**Avis de la Mission régionale d'autorité environnementale de  
Nouvelle-Aquitaine sur le projet de mise en compatibilité par  
déclaration de projet n°1 du plan local d'urbanisme  
intercommunal (PLUi) du territoire d'Horte et Lavalette (16)  
pour permettre la création d'une centrale photovoltaïque au sol  
sur le site d'une ancienne carrière, porté par  
la communauté de communes Lavalette Tude Dronne**

n°MRAe 2024ANA61

dossier PP-2024-16012

Le règlement graphique avant et après la mise en compatibilité  
 (Source : notice de présentation tome 2 pages 31 et 32)

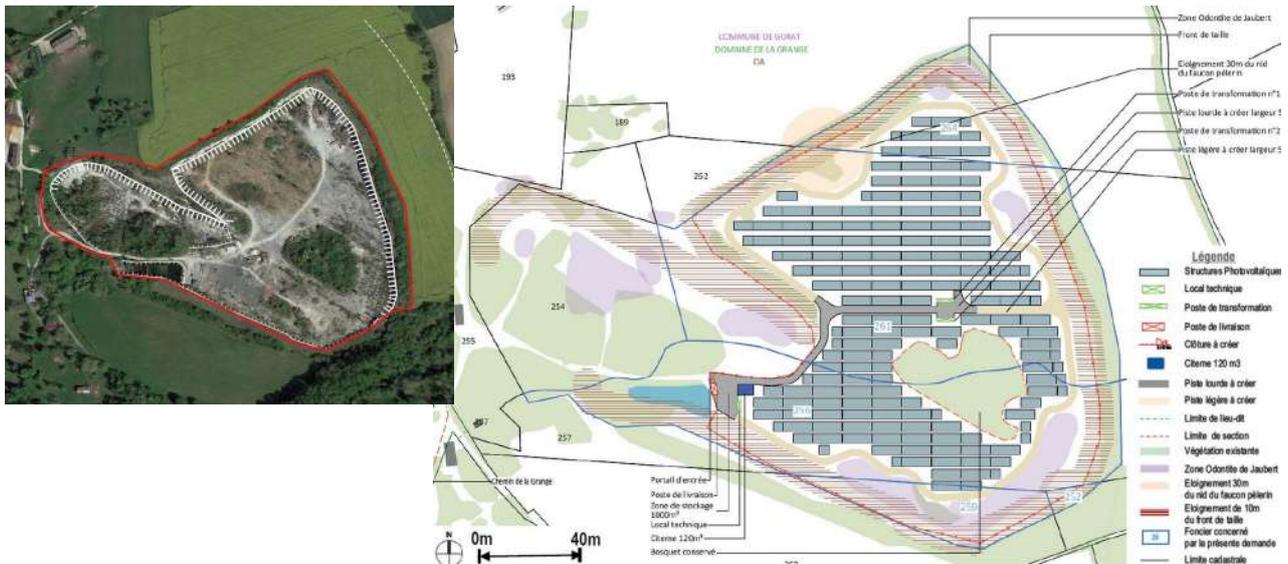
Le dossier fait apparaître un secteur Npv correspondant à l'emprise équipée d'environ 4,1 hectares et indique par ailleurs une emprise clôturée de 6,4 hectares ; la clôture prévue en surplomb du parc photovoltaïque serait ainsi située en zone naturelle N mais la superficie de cette zone n'est pas précisée.

**La MRAe recommande de présenter un tableau des surfaces avant et après la mise en compatibilité permettant d'évaluer plus précisément l'évolution du zonage graphique.**
